Rapport de contrôle d'installations électriques à basse et à très basse tension

RÉF. 06/2026/73721/D01:1

DATE DU CONTRÔLE 24/06/2026 (09:00 - 09:40) AGENT VISITEUR Julien Terorde
ADRESSE DU CONTRÔLE Avenue des Lilas 4 - 4280 Hannut TYPE DE CONTRÔLE Visite de contrôle (6.5.)

Schéma(s) unifilaire(s) de l'installation

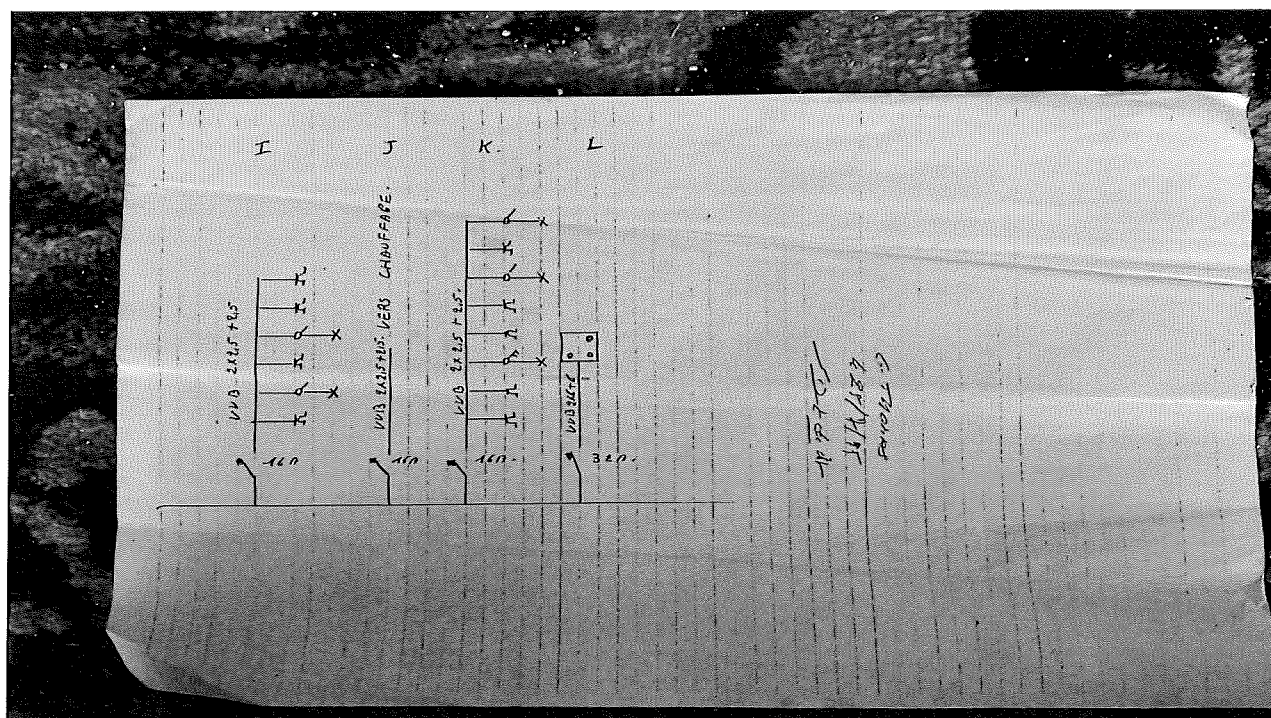
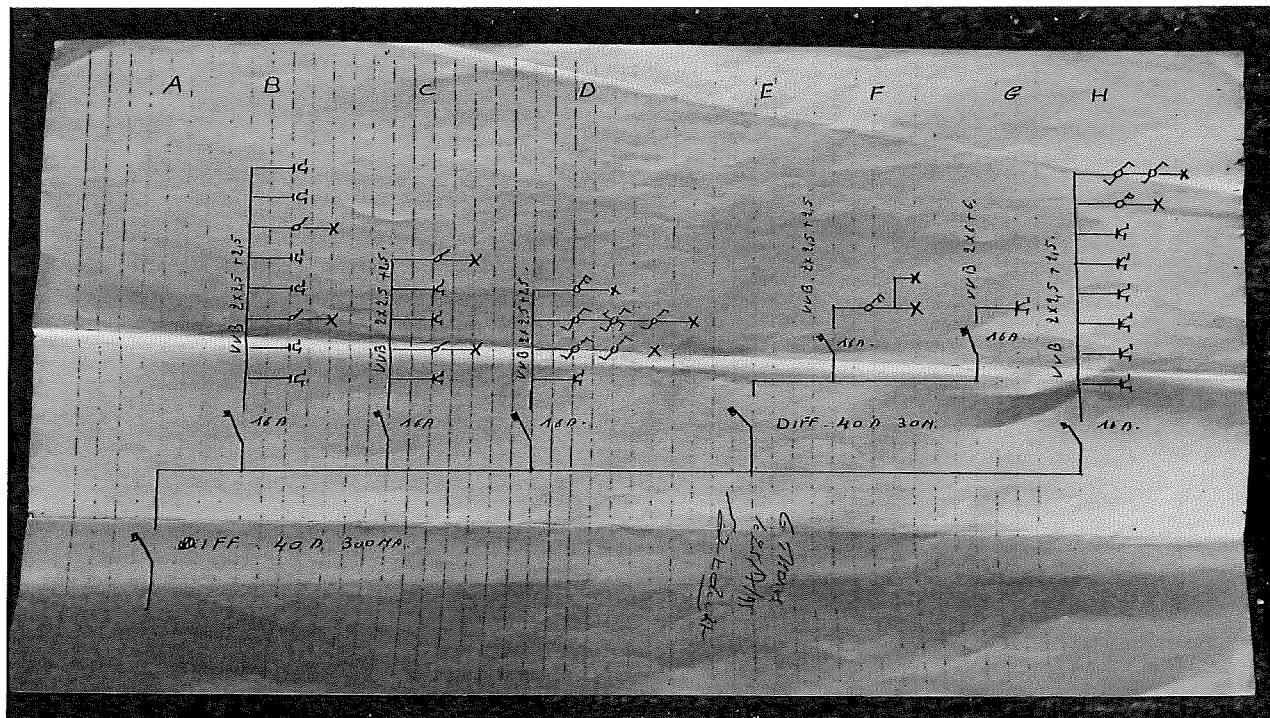
- N'est pas renseigné sur les schémas unifilaires et plans de position l'adresse de l'installation, les coordonnées du responsable des travaux et du propriétaire. Ces derniers devront signer et dater ces schémas. - 3.1.2.;6.4.6.;6.5.7.;9.1.2.

- La tension d'alimentation n'est pas indiquée clairement de manière apparente sur chaque tableau de répartition et de manœuvre. - 3.1.3.3.a
- Les schémas unifilaires et plans de position ne correspondent pas à la réalité. - 3.1.2.;6.4.6.;6.5.7.;9.1.2.

- Des canalisations électriques, en pose à l'air libre et/ou en montage apparent, ne sont pas fixées correctement. - 5.2.
- Les schémas unifilaires et plans de position ne sont pas conformes. - 3.1.2.;6.4.6.;6.5.7.;9.1.2.
